改善箇所説明図

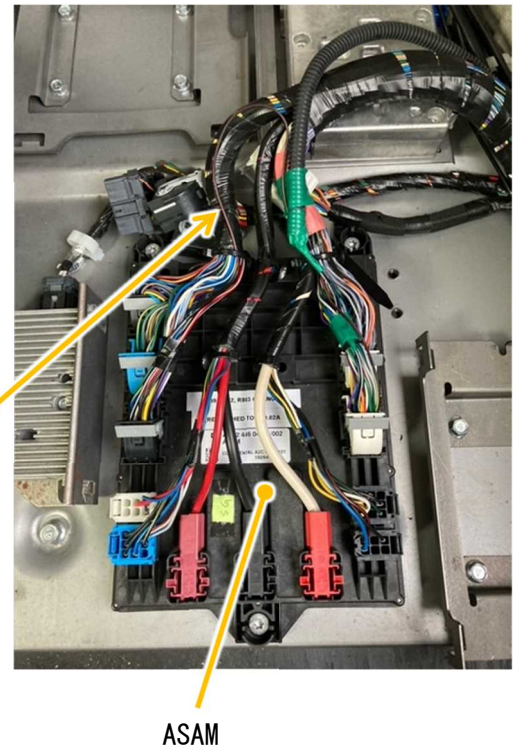
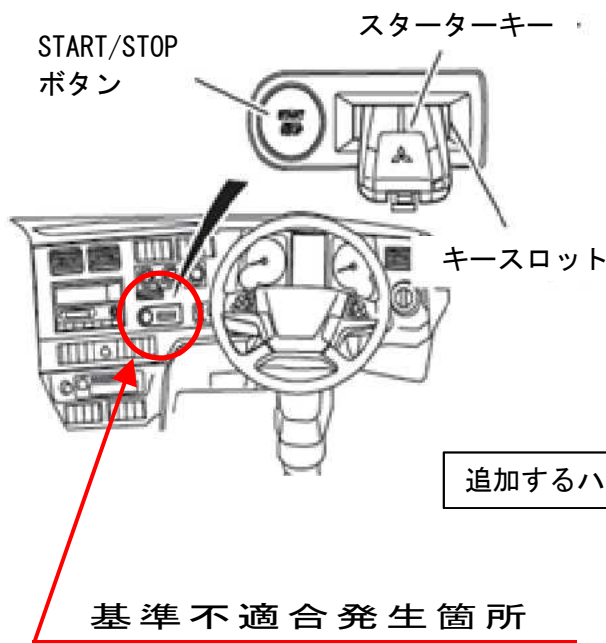
機械式自動変速機の大型トラックにおいて、イグニッションスイッチが不適切なため、イグニッション OFF 信号が発信される場合がある。そのため、突然エンジンが停止し、ライトスイッチをオート位置で使用していた場合は前照灯が消灯する等の不具合が生じるおそれがある。

原因の究明に時間を要するため、全車両、暫定措置として座席後ろの配線にハーネスを追加すると共に、スターターキーの確実な挿入についての注意事項をユーザに周知する。

注 : は追加する部品を示す。
